PARECER TÉCNICO

Nº 005/2020

EMPRESA: VIDAM HOTEL

- Hidrantes internos a mais de 5 metros da entrada principal e acesso a escada.

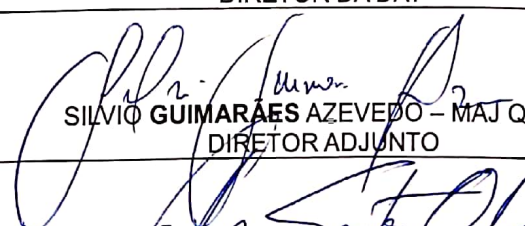
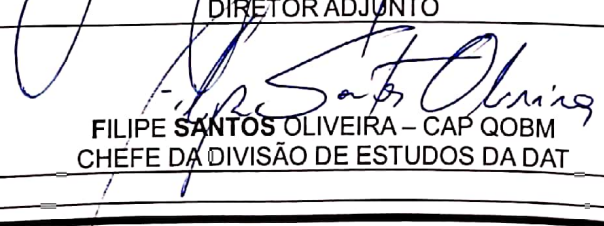
- Considerando se tratar de uma edificação que possui atestado de regularidade.
- Considerando que o Hidrante do pavimento semi-enterrado encontra-se obstruído por vaga de veículos.
- Considerando que o hidrante do pavimento tipo situação 02 está a mais de 12 metros da porta da escada e existe um trajeto com portas que dificulta a sua visualização e acesso;
- Considerando que o hidrante do pavimento tipo situação 01 está a apenas 7,92 metros da porta da escada e tem fácil visualização;
- Feitas as considerações, a comissão decide que:
- Permitir que a localização do hidrante do pavimento tipo situação 01 continue no local apresentado pelo requerente.
- Os hidrantes dos pavimentos tipo situação 02 e semi-enterrado devem atender ao que preceitua IT 22/2019 do CBPMSP;
